**OGGETTO: ID_VIP:2590 - Procedura di V.I.A. - Progetto di derivazione
idroelettrica sul fiume Adda a valle del nuovo ponte sulla S.S.591 .**

OGGETTO: Derivazione idroelettrica sul fiume Adda a valle del nuovo ponte sulla SS 591 – ID_ VIP:2590

PARERE DI COMPATIBILITA' CON LA PIANIFICAZIONE DI BACINO

Figura 8: Estensione del rigurgito della traversa fluviale in progetto con la portata media annua

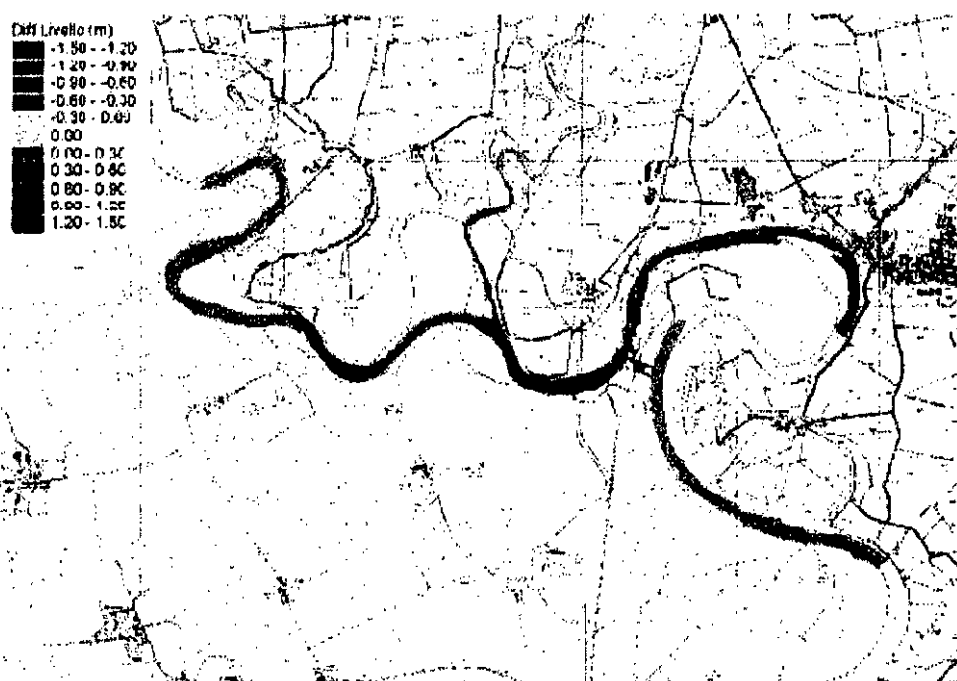
- Lo sbarramento fluviale genera a monte un invaso di circa 660.000 m³, definito rispetto alla condizione di magra attuale.
- L'invaso si estende lungo il corso del fiume Adda a ritroso per circa 4,8 km. Esso coinvolge anche il fiume Serio, per circa 2,2 km dalla confluenza.

- Nello scenario di progetto con portate ordinarie corrispondente alla Q max derivata dall'impianto ovvero $Q_{tot}=176 \text{ m}^3/\text{s}$, le simulazioni idrauliche condotte con modello bidimensionale evidenziano una riduzione dei livelli tra stato attuale e stato di progetto attorno a 150 cm immediatamente a valle traversa; tale riduzione si minimizza verso valle, annullandosi circa in corrispondenza della restituzione della centrale idroelettrica. In particolare, dall'abitato di Gombito fino alla restituzione medesima, la riduzione di livelli varia tra 80 e 0 cm. A monte della traversa viceversa si genera un aumento significativo del livello idrico tra stato attuale e stato di progetto pari a circa 1 metro fino a circa confluenza Serio, per poi smorzarsi progressivamente per tutto il tratto rigurgitato sia dell'Adda che del Serio.
